Creado: mar 22 oct. 14:08 2024
Plazoleta La Cabrera 3: Bochica 2
Control De Obra: Visita 22-10-2024
Conteo de imágenes: 7

1182.jpg

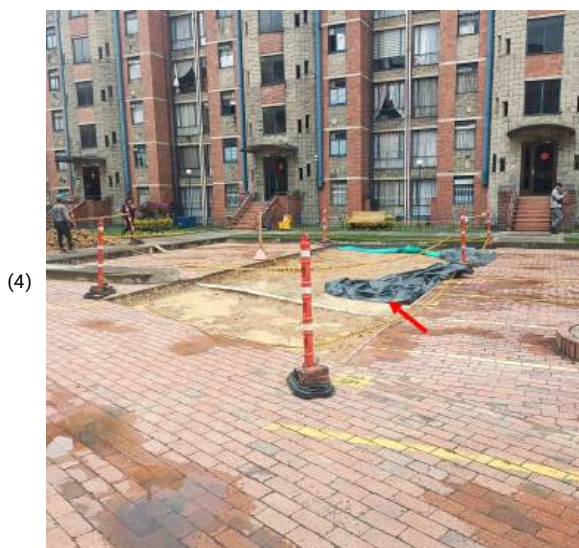
Se verá proteger las zonas excavadas en las áreas de intervención con plástico
